PJ24118

DICTAMEN PERICIAL TÉCNICO
Edificio QUALITY Carrera 17 No. 11-10
y
Inmueble Carrera 16Bis No. 11-57
Pereira – Risaralda

Bogotá, D.C., noviembre de 2024.

Figura 4 Corte Esquemático de Edificio Quality y Casa Carrera 16Bis 11-57
(Elaborado por PRY)

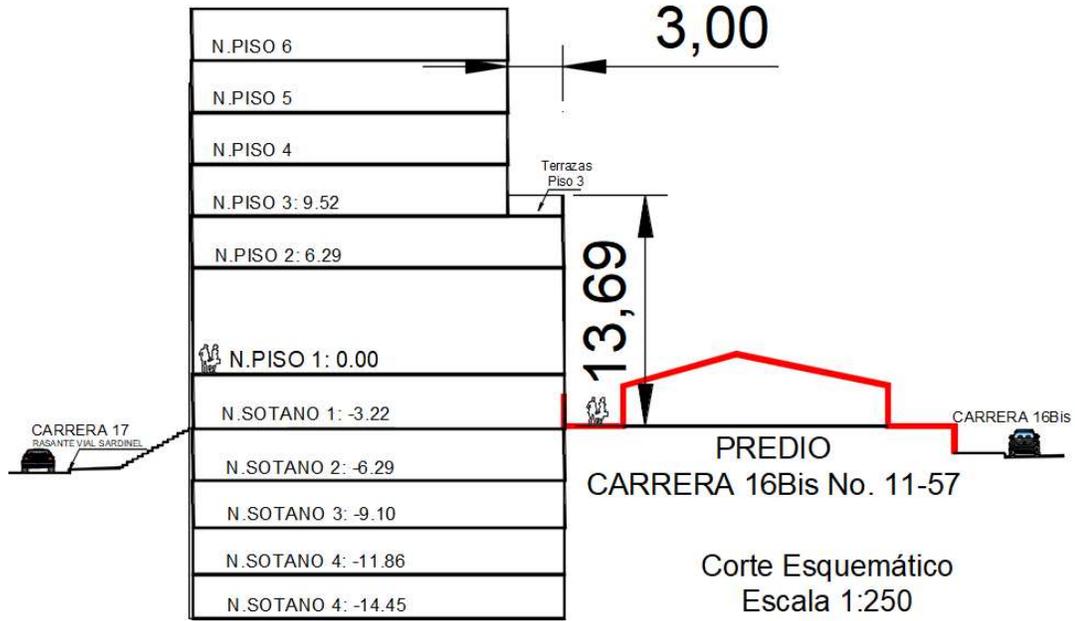
- Una primera observación está dirigida a cómo fue aprobado el aislamiento posterior. Como se evidencia, aunque por normativa el aislamiento posterior de predio esquinero es de 3 metros a partir del 3er. Piso, lo cual en condiciones normales daría una culata de 7 metros sobre predio vecino de la esquina, la Curaduría lo aprobó de esta forma sin tener en cuenta el desnivel de las carreras 17 y 16Bis en sentido oriente-occidente. Lo anterior dio como resultado que el predio afectado quedara “enterrado” ante una muralla de más de 13 metros, pues teniendo en cuenta que el sótano 1 se convirtió en un piso más, adicionalmente la Curaduría aprobó el primer piso doble con mezanine, lo cual agravó la situación, como se muestra en los esquemas siguientes:

Figura 9. Modelo de anclajes con separación vertical de 2 metros y longitud variable
Fuente: Estudio de suelos numeral 6.9.1. Consultoría y Supervisión de estructuras SAS. Septiembre de 2017.

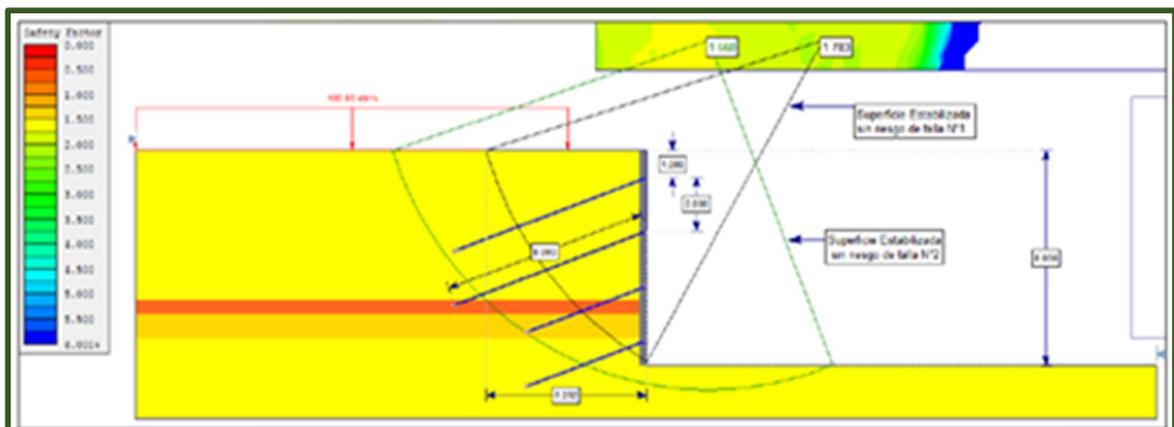
- El análisis de estabilidad de taludes presentado fue elaborado por el método de equilibrio límite para los primeros avances de la excavación, pero no se elaboraron modelos de análisis esfuerzo – deformación para simular el proceso de excavación, dada la magnitud de la excavación, hasta llegar al nivel más profundo para evidenciar la magnitud de las deformaciones por cada avance de excavación y los efectos sobre edificaciones vecinas.
- En el numeral 6.9.1. “Longitud y separación de anclajes” se incluyó el análisis de estabilidad global de la excavación por el método de equilibrio límite (ver Figura 9 del estudio). Incluye anclajes pasivos de 8.0 m separados verticalmente 2.0 m y 1.0 m horizontalmente, para dos superficies potenciales de falla, cumpliendo con los factores de seguridad mínimo. No se evaluaron deformaciones acumuladas al final de la excavación.

Figura 14: Ejemplo de Planta Descriptiva determinando tipología y ubicación de afectaciones

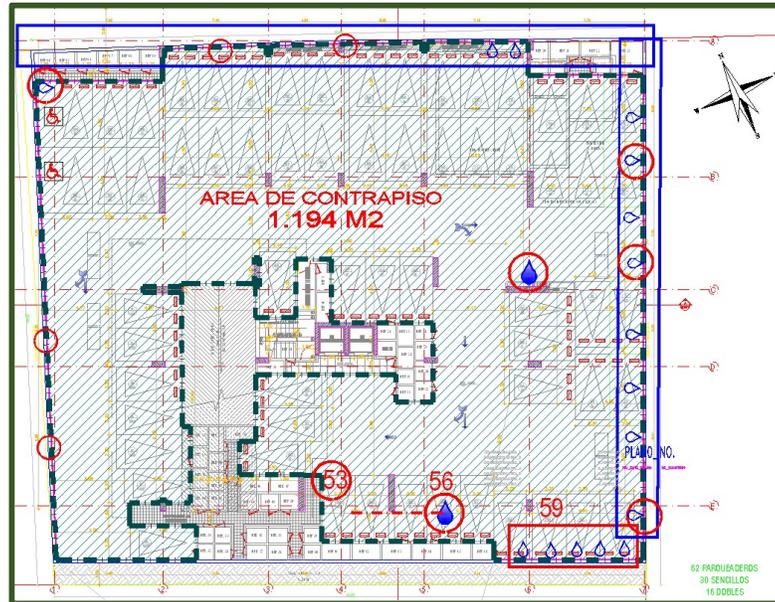
- En primer lugar la profesional ingeniera pasa a relacionar de manera muy somera la descripción del bien inmueble con sus diferentes recintos y estancias.

- Antes de emitir cualquier concepto técnico, como profesional ha debido hacer un trabajo de campo muy sencillo como por ejemplo describir la tipología de construcción, el tipo de cargas, verificar de acuerdo al POT del municipio la zonificación sísmica o de riesgo del POT, confrontar con las edificaciones vecinas si existieron o no afectaciones similares, fijar bandas testigo en los muros y pisos afectados por fisuras, medidas de las fisuras, si son horizontales, diagonales o verticales, y desde el punto de vista estructural el origen de asentamiento o desplazamiento. De la misma forma las humedades las cuales pudieron haber sido causadas por innumerables razones desde un ducto fisurado que da lugar a filtraciones o espacios confinados sin la adecuada ventilación, lo cual genera hongos en los muros y clósets. A continuación un ejemplo de sobre una planta arquitectónica determinando el tipo de afectación 1.Leve 2. Intermedia 3.Grave o por tipo de afectación, fisura en muro, en placa, filtración etc.
